**INFORME DE
AUDITORÍA TÉCNICA EXTERNA
LM-PI-PV-AT-39-05
MEJORAMIENTO DE LA RUTA NACIONAL N° 34,
BARÚ – PIÑUELA – PALMAR NORTE, SECCION N° 1:
BARÚ PIÑUELA (TRABAJOS FINALES).
LPCO-047-2002**

**RESUMEN EJECUTIVO DEL INFORME DEL AUDITORÍA TÉCNICA EXTERNA.
MEJORAMIENTO DE LA RUTA NACIONAL N°34,
BARÚ – PIÑUELA – PALMAR NORTE, SECCION N° 1: BARÚ PIÑUELA (TRABAJOS
FINALES).
LPCO-047-2002.
REALIZADO POR: AUDITORÍA TÉCNICA DEL LABORATORIO NACIONAL DE
MATERIALES Y MODELOS ESTRUCTURALES DE LA UNIVERSIDAD DE COSTA
RICA.**

Gráfico N° 2.
Variación de la regularidad superficial del pavimento.

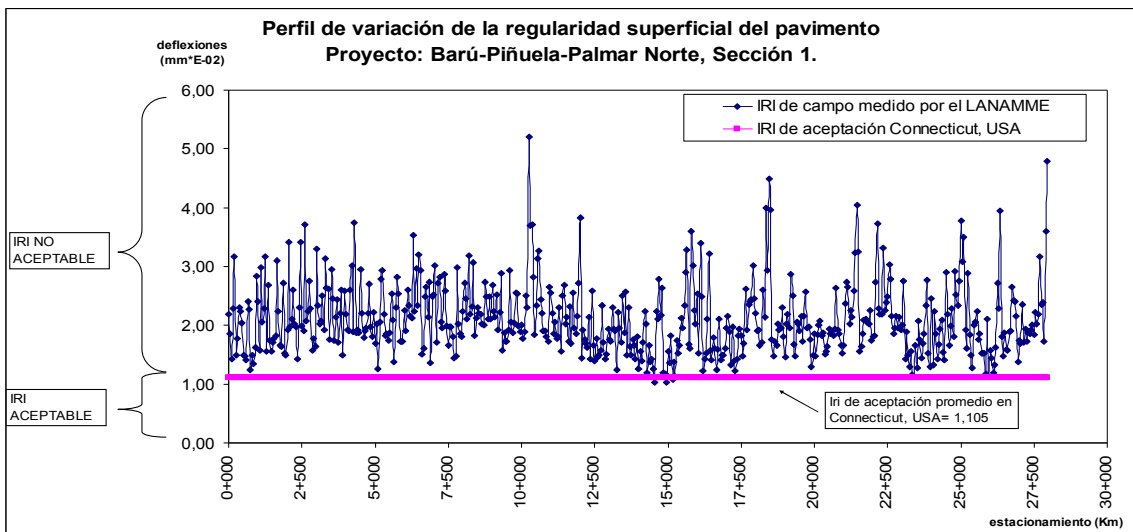
En el siguiente gráfico se resumen los valores obtenidos de regularidad superficial a lo largo de proyecto; se plantea también una comparación de los valores obtenidos en las mediciones y un parámetro de aceptación internacional, como por ejemplo el valor de IRI de 1.105, valor promedio tomado del cuadro N° 6 como aceptación de obra nueva en Connecticut, Estados Unidos. Es posible observar que casi todos los valores obtenidos en las mediciones no satisfacen ese valor de IRI propuesto, por lo cual en este escenario el proyecto es de calidad no aceptable.
